Vår dato: 24.06.2018

Vår ref.: 201701563-32

Guleslettene vindkraft AS - Godkjenning av detaljplan og miljø-, transport- og anleggsplan for Guleslettene vindkraftverk, Bremanger og Flora kommuner, Sogn og Fjordane

Det fremgår av MTA at planområdet berører følgende nedslagsfelt til kommunale og private drikkevannskilder, se figur 1:

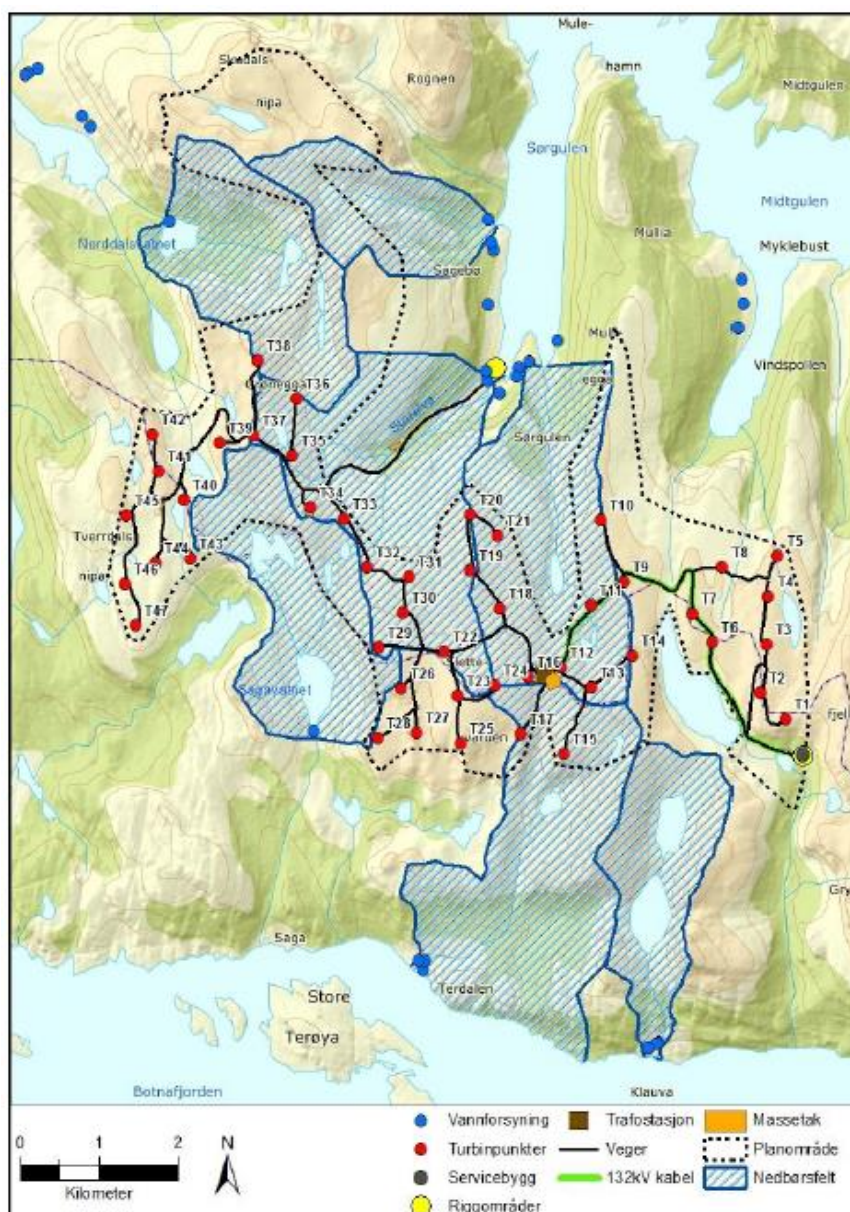
De viser til oversendte planer og at det er planlagt en buffersone på 100 meter fra grensen av nedbørsfeltet. Med bakgrunn i at det planlegges installert høyere vindturbiner enn konsesjonsgittløsning, mener de avsatt buffersone er for lite. De viser til potensiell fare for forurensning ved turbinhavari, velt og brann. De skriver at en vindturbin inneholder flere hundre liter olje, som ved en turbinvelt vil kunne gi alvorlig forurensning i nedbørsfeltet. De skriver videre at Flora kommune per i dag ikke har en etablert reservedrikkevannskilde, og Mattilsynet har foreløpig ikke fattet vedtak ovenfor kommunen om dette.

Det fremgår av detaljplanen at det ikke vil etableres anlegg i form av veier, turbinplasseringer eller andre inngrep i nedbørsfeltet til Sagavatnet. Tiltakshaver understreker dette i sine kommentarer av 28.05.18. I planene er det foreslått en restriksjonssone på 100 meter fra nedbørsfeltgrensen til Sagavatnet. I restriksjonssonen skal aktiviteter som kan medføre risiko for forurensning av drikkevannskilder begrenses, herunder påfylling og lagring av drivstoff, olje, kjemikalier. Med bakgrunn i innspill fra Flora kommune, har tiltakshaver økt restriksjonssonen til 200 meter fra nedbørsfeltet til Sagavatnet. De skriver at tiltak i form av restriksjoner innenfor denne sonen vil bli drøftet i forbindelse med tiltaksplanen.

Det fremgår av planene at nedbørsfeltet til Nordalsvatnet berøres i liten grad. Det planlegges etablert en turbin like innenfor og en annen like utenfor nedbørsfeltgrensen. Det er foreslått en restriksjonssone på 100 meter fra nedbørsfeltgrensen, tilsvarende som for Sagavatnet. NVE konstaterer at Nordalsvatnet har vannforsyning til et settefiskanlegg i Botnane og to private husstander, samt en fritidsbolig. NVE legger til grunn ROS-analysen og detaljplanen, som viser at tiltaket berører nedbørsfeltet til Nordalsvatnet i svært liten grad og sannsynligheten for forurensning vurderes som liten. Etter NVEs vurdering vil en restriksjonssone i tilstrekkelig grad kunne ivareta drikkevannskilder og vannforsyning til

Det fremgår av planene at det planlegges etablert en rekke turbiner med tilhørende veier innenfor nedbørsfeltet til Sørgulen. I tillegg vil det anlegges adkomstvei langs Storelva og riggområde ved utløpet av elva. Det er også skissert et massetak i nærheten av Olavatnet. NVE viser til eget avsnitt om vurderinger og vilkår knyttet til massetak under «Arealbruk». ROS-analysen viser at det vil være høy risiko for forurensning av overflatevannsinntakene i Storelva i anleggsperioden. Det er to husstander som benytter vann overflatevannsinntak i Storelva. Det fremgår av ROS-analysen at det anbefales at overflatevannsinntak i Storelva erstattes permanent. Risiko for forurensning av de resterende fem vannforsyningene vurderes som begrenset, ettersom de benytter vann fra løsmassebrønner/kildeutspring.

Mattilsynet avdeling Sunnfjord og Sogn skriver at det er tre private vannkilder i Terdalen, med inntak fra Terdalsevla. Det er planlagt to vindturbiner i nordre del av nedslagsfeltet til Terdalselva, samt to veier og et massetak delvis inne i nedslagsfeltet. På samme sted er det også planlagt parkeringsplass og transformatorstasjon. Området er beskrevet som den sentrale lagringsplassen for hele anlegget. Mattilsynet skriver at dette vil medføre jevn trafikk og aktivitet i anleggs- og driftsfasen, og med det økt fare for uheldige hendelser. Videre er området preget av rask avrenning ned mot Terdalselva. I ROS-analysen er det anbefalt å etablere alternativ vannforsyning for de private vannkildene i Terdalen i anleggsperioden. Med bakgrunn i potensiell fare for forurensning også i driftsfasen, mener Mattilsynet at det enten bør sørges for at Terdalselva ikke blir berørt, eller at det blir etablert permanent alternativ vannforsyning.

NVE konstaterer at veier, turbiner og andre tiltak er planlagt utenfor nedbørsfeltet til Sagavatnet. NVE legger til grunn at dette sammen med en tiltaksplan vil være tilstrekkelig for å sikre at det ikke skjer uønskede hendelser, som avrenning og forurensning av drikkevannskilden Sagavatnet med tilhørende nedbørsfelt i anleggs- og driftsperioden.

Med bakgrunn i utført ROS-analyse av vannforsyning, vil NVE stille vilkår om at de to husstandene med overflatevannforsyning fra Storelva får ny permanent vannforsyning før anleggsarbeidene starter. NVE viser til at prøvetaking av ny vannforsyning, samt av de andre vannforsyningene i Sørgulen, skal inngå i prøvetakingsprogrammet, som en del av tiltaksplanen. Etter NVE vurdering vil dette ivareta drikkevannskilder i Sørgulen i tilstrekkelig grad.

NVE konstaterer at det planlegges å etablere to turbinplasseringer T17 og T15 med tilhørende veier i nordlige del av nedbørsfeltet for Terdalselva. Det er også skissert et massetak i nær tilknytning til nedbørsfeltet. NVE viser til eget avsnitt om vurderinger og vilkår knyttet til massetak under «Arealbruk».

Det fremgår av MTA at tiltakshaver vil tilby erstatningsvann til de som har overflatevannforsyning i Terdalselva så lenge det pågår anleggsvirksomhet innenfor nedbørsfeltet. Tiltakshaver mener at det er lite sannsynlig at vannkvaliteten i Terdalsvassdraget vil bli vesentlig berørt som følge av anleggsvirksomhet og/eller drift av anlegget. De skriver at detaljert ROS-analyse og prøvetaking før, under og etter anleggsperioden, vil inngå som en del av tiltaksplanen.
